## 1、RCS-RB7535タイプからRCS2-SRA7BDへの置換注意点

旧製品：RCS-RB7535-I-150-GN-H-300-S  
現行モデル：RCS2-SRA7BD-I-150-16-300-T1-S

### ②本体の全長寸法

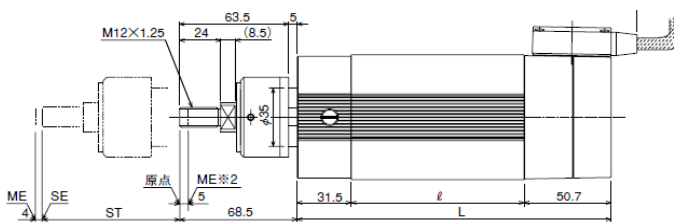
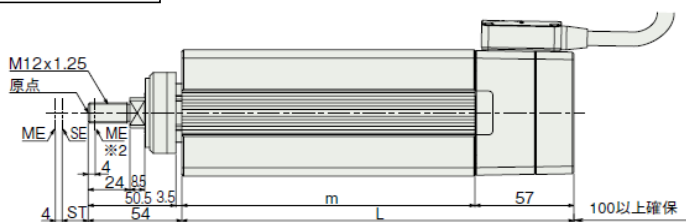
同ストローク製品の本体全長寸法は、短くなります。

RCS-RB7535	RCS2-SRA7BD
全長 (ロッド先端まで)	ST+151.5	ST+130

### ③取付用タップ穴位置

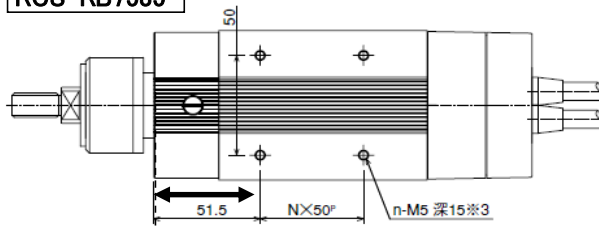
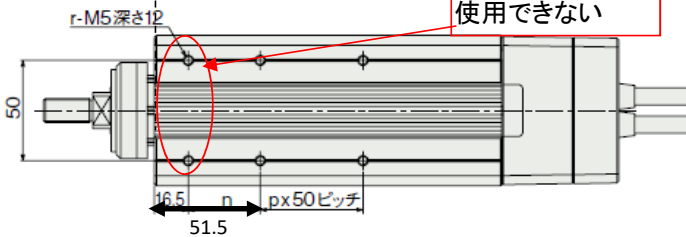
ロッド側正面の本体取付用タップ穴については、位置と間隔の変更はありません。  
 底面の取付用タップ穴についても同様ですが、50ストロークのみ端面からの位置が変わります。  
 (旧製品RCS-RB7535については、100W・50ストローク時に底面取付穴がありません)

RCS-RB7535	RCS2-SRA7BD
端面からの穴位置	51.5	51.5 (50stのみ41.5)

### ④本体端面よりロッド先端までの距離(原点時)

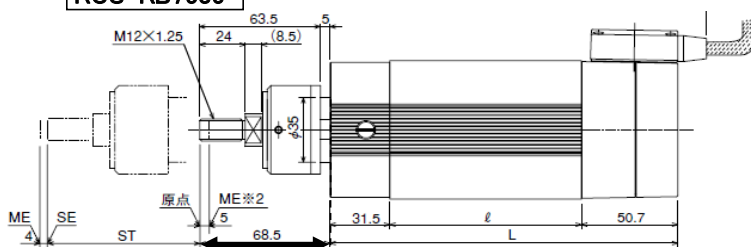
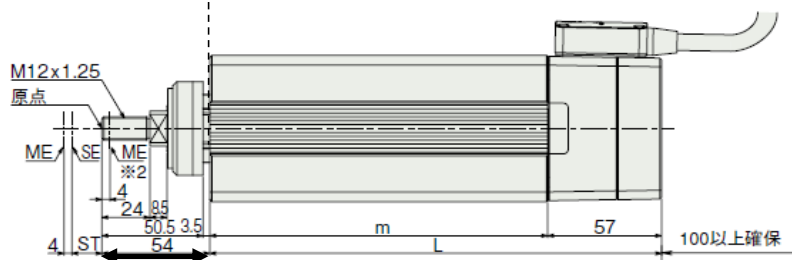
ロッド側本体端面よりロッド先端までの距離は旧製品よりも短くなっております。

RCS-RB7535	RCS2-SRA7BD
ロッド先端までの距離	68.5	54

「ロッド先端延長仕様」オプションをご選択いただきますと、寸法を同一にすることが可能です。

RCS-RB7535	RCS2-SRA7BD
ロッド先端までの距離	68.5	68.5
